18 AVR. 2016

Évaluation environnementale des projets
Nos réf : EE-1138-16

**Avis de l'autorité environnementale
sur le projet de réalisation des voiries du projet de requalification du site des
Mathurins situé à Bagneux (Hauts-de-Seine)**

Périmètre du site des Mathurins - Source : Etude d'impact - p 13

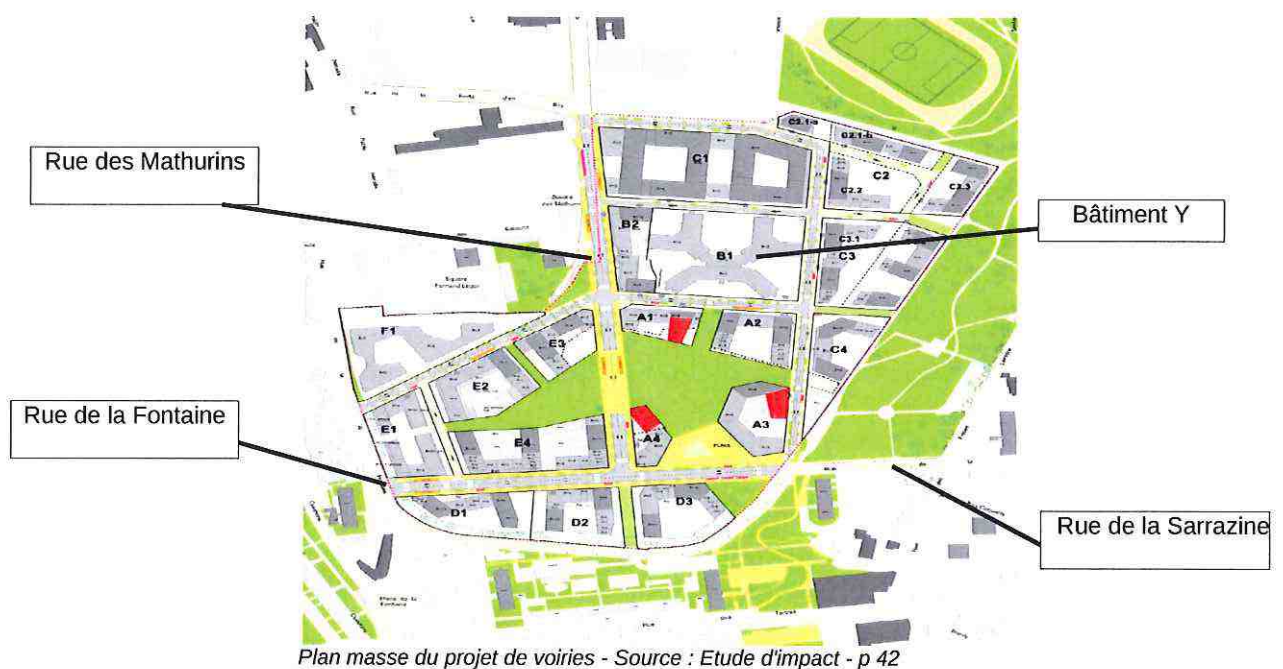
L'organisation des voiries est exposée selon le plan masse ci-dessous. Le dossier indique néanmoins (cf. p 21) que deux options sont actuellement encore à l'étude selon la future destination (campus ou bureaux) du bâtiment Y qui est localisé au nord (cf. parcelle B1). L'autorité environnementale recommande de présenter clairement la deuxième option envisagée en expliquant les différences entre les deux scénarios.
